電源開発株式会社大間原子力発電所原子炉設置許可申請における
第109部会Cグループ会合での指摘を踏まえた
原子力安全・保安院の対応について

平成20年3月6日
原子力安全・保安院

第109部会Cグループ会合における指摘事項、審議状況等を踏まえた対応

第 5.5-2 図 想定スラブ内地震の震源位置の考え方

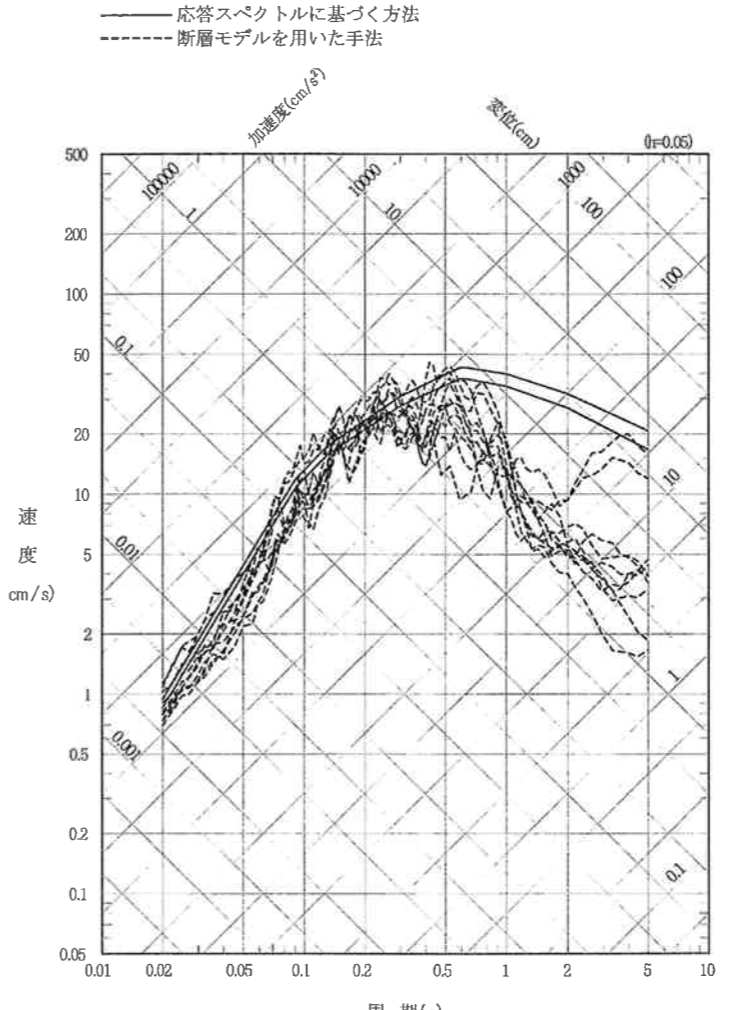
頁	平成 19 年 3 月 一部補正	補 正 (案)	変更理由
6-5-		<p>※ 1 : 領域の区分は地震調査研究推進本部 (2006)⁽¹²⁾に基づく ※ 2 : 領域の区分は地震調査研究推進本部 (2004)⁽²⁷⁾に基づく</p>	③図の追加

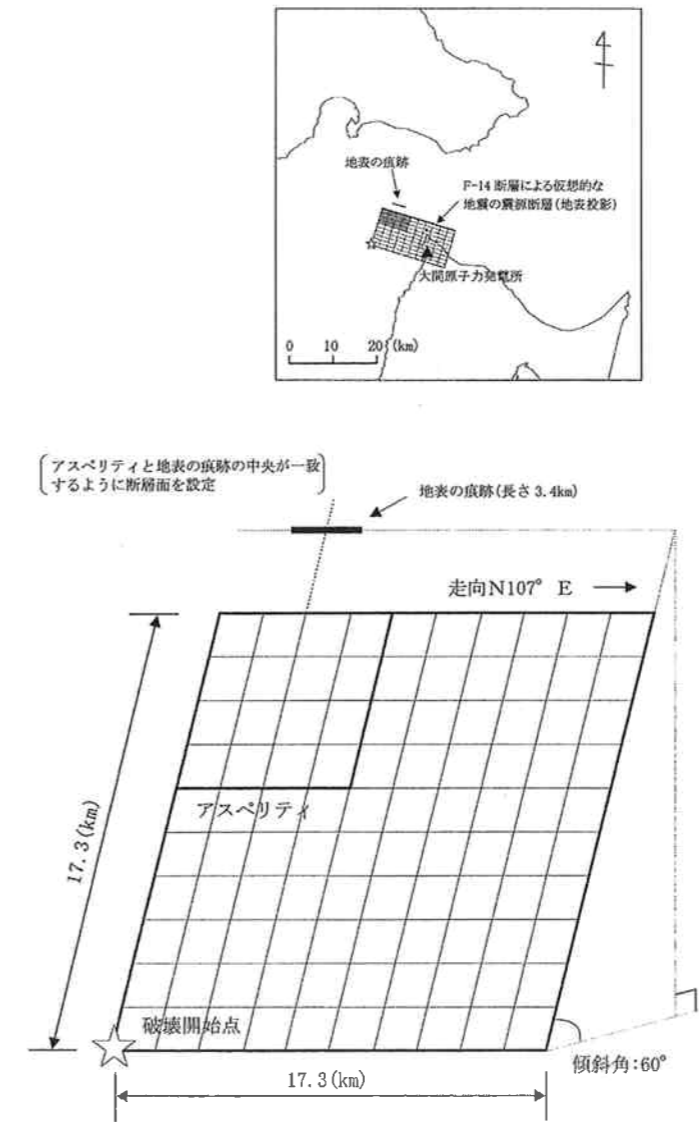
頁	平成19年3月一部補正	補正(案)	変更理由
6-5-75	 <p>〔アスペリティと地表に見えている位置の中央が一致するように断層面を設定〕</p> <p>地表に見えている位置(長さ3.4km)</p> <p>走向N107° E</p> <p>アスペリティ</p> <p>破壊開始点</p> <p>17.3(km) ※1</p> <p>17.3(km)</p> <p>傾斜角:60° ※2</p> <p>※1: 震源断層が地震発生層の上限から下限まで広がっていると仮定 ※2: 活断層調査によっても震源断層パラメータの設定に必要な情報が十分得られないため保守的に設定</p> <p>第5.5-8図 保守的に設定したF-14断層の震源モデル</p>	 <p>〔アスペリティと地表の痕跡の中央が一致するように断層面を設定〕</p> <p>地表の痕跡(長さ3.4km)</p> <p>走向N107° E</p> <p>アスペリティ</p> <p>破壊開始点</p> <p>15.0(km)</p> <p>15.0(km)</p> <p>傾斜角:90°</p> <p>*: 活断層調査によっても震源断層パラメータの設定に必要な情報が十分得られないため震源断層が地震発生層の上限から下限まで広がっていると仮定</p> <p>第5.5-14図 F-14断層による地震の震源モデル</p>	<p>②検討用地震として評価するF-14断層の考え方の見直しに伴う変更</p>

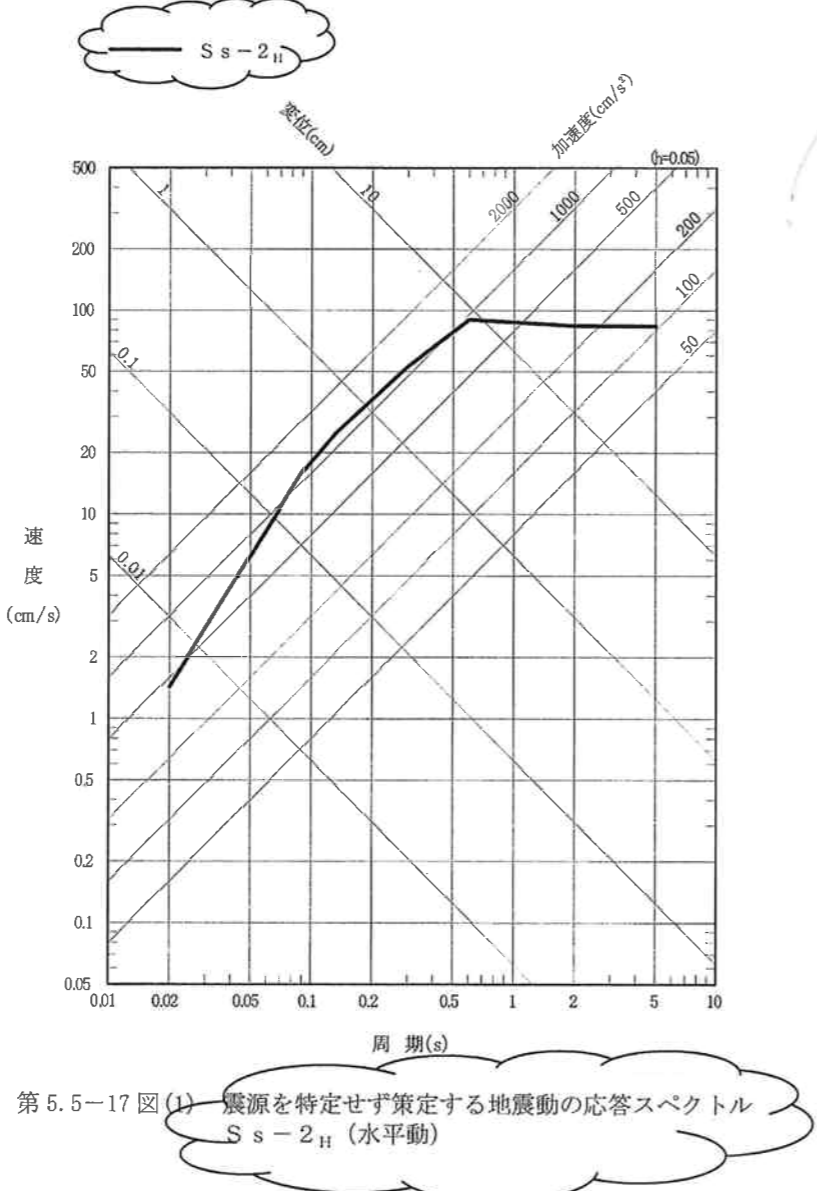
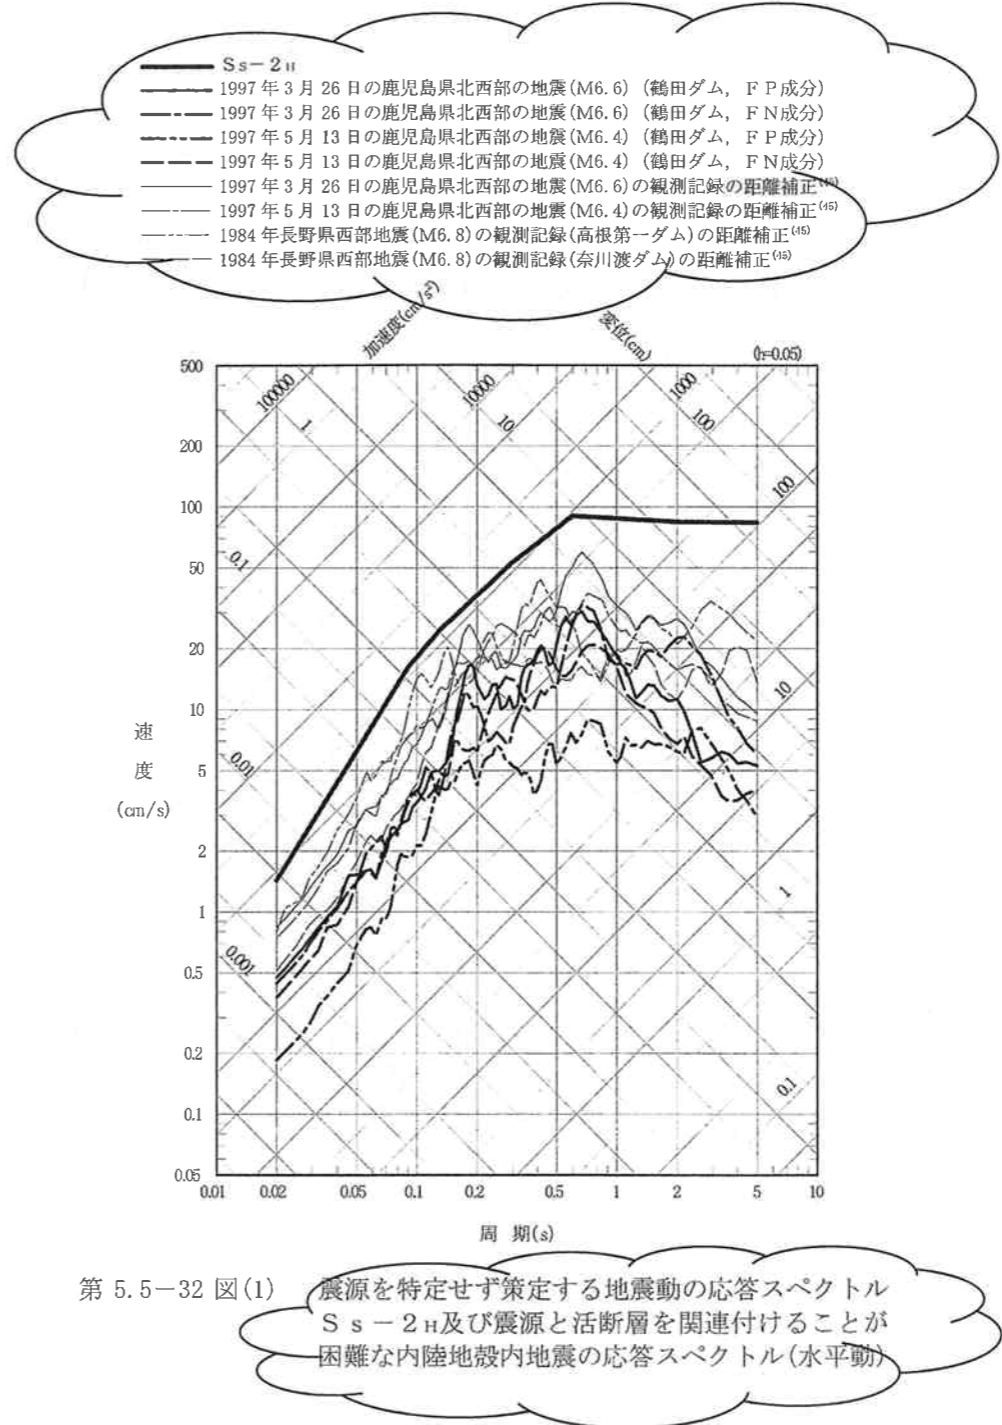
頁	平成 19 年 3 月 一部補正	補 正 (案)	変更理由
6-5-		 <p>地表の痕跡 (長さ 3.4km)</p> <p>走向 N107° E</p> <p>アスペリティ</p> <p>破壊開始点</p> <p>17.3 (km)</p> <p>17.3 (km)</p> <p>傾斜角: 60°</p> <p>* : 活断層調査によっても震源断層パラメータの設定に必要な情報が十分得られないため震源断層が地震発生層の上限から下限まで広がっていると仮定</p> <p>第 5.5-27 図(2) F-14 断層による仮想的な地震の震源モデル (アスペリティ位置を敷地の下方に配置する場合)</p>	③図の追加

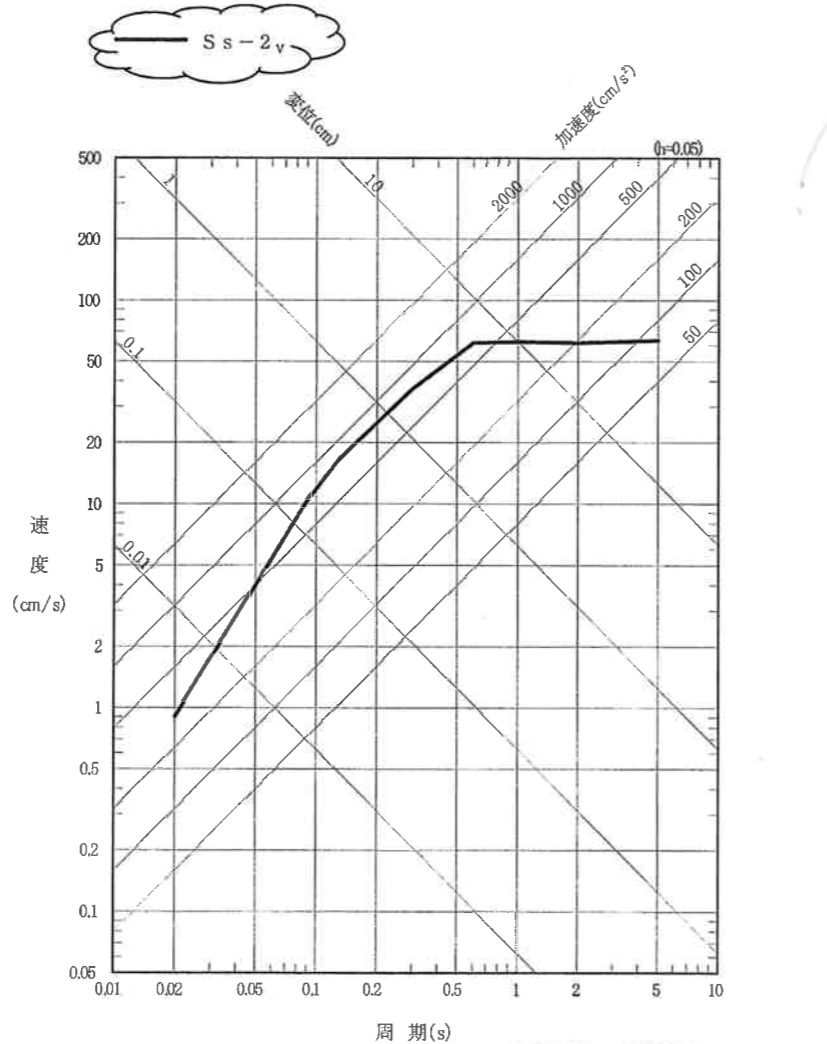
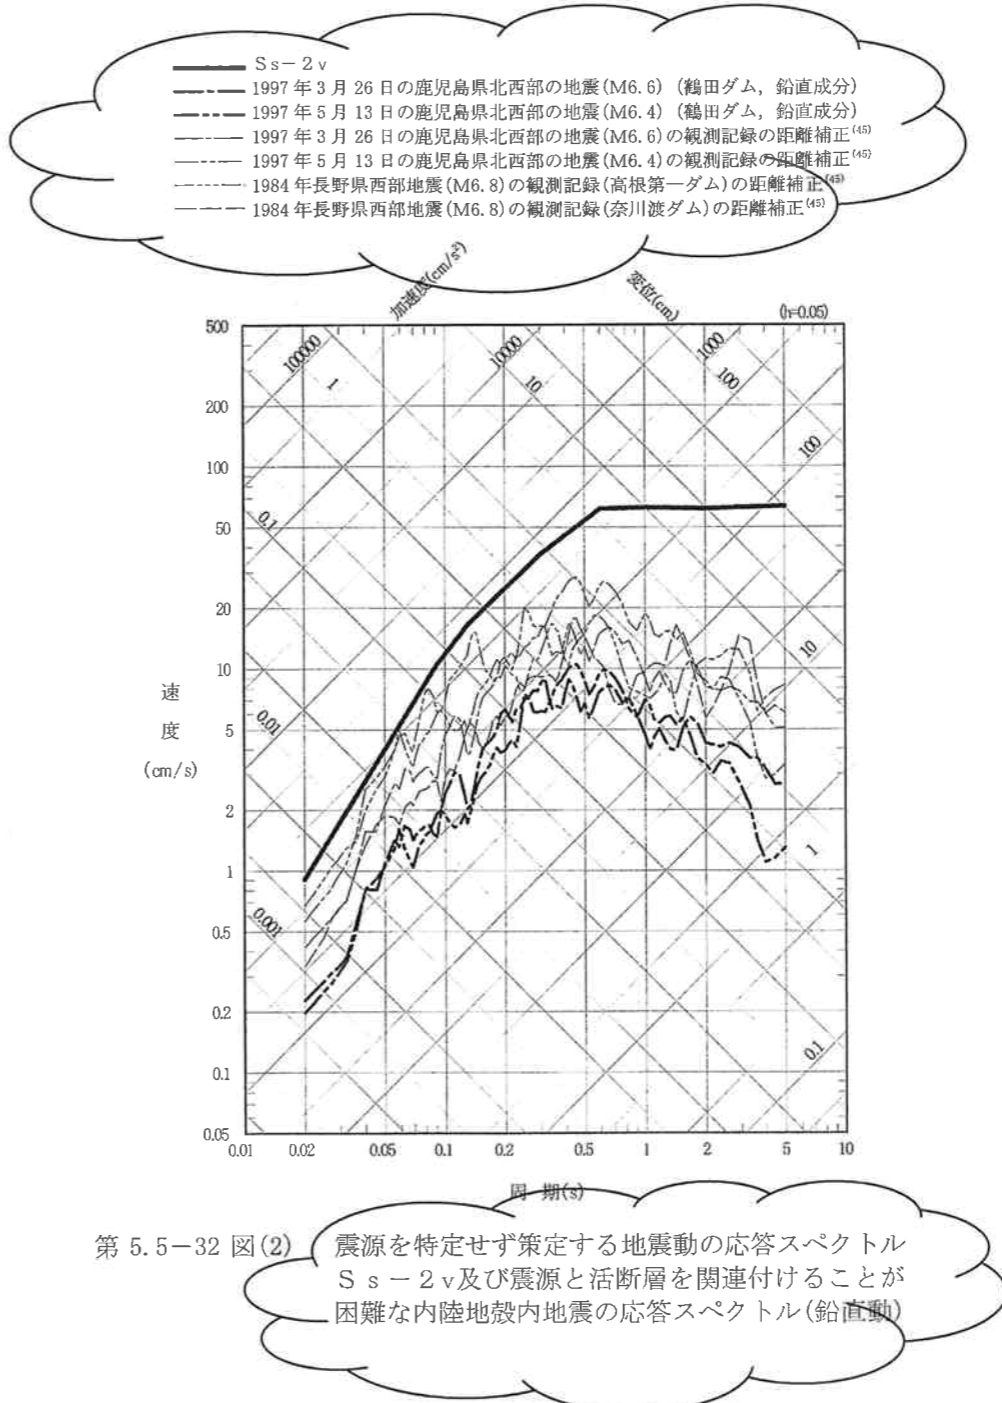
頁	平成 19 年 3 月 一部補正	補 正 (案)	変更理由
6-5-		<p> — Ss-1H — アスペリティ位置を地表の痕跡の下方に配置する場合(応答スペクトルに基づく方法) - - - - - アスペリティ位置を地表の痕跡の下方に配置する場合(断層モデルを用いた手法)(NS成分) - - - - - アスペリティ位置を地表の痕跡の下方に配置する場合(断層モデルを用いた手法)(EW成分) — アスペリティ位置を敷地の下方に配置する場合(応答スペクトルに基づく方法) - - - - - アスペリティ位置を敷地の下方に配置する場合(断層モデルを用いた手法)(NS成分) - - - - - アスペリティ位置を敷地の下方に配置する場合(断層モデルを用いた手法)(EW成分) </p> <p>第 5.5-28 図(1) F-14 断層による仮想的な地震の応答スペクトル (水平動)</p>	③図の追加
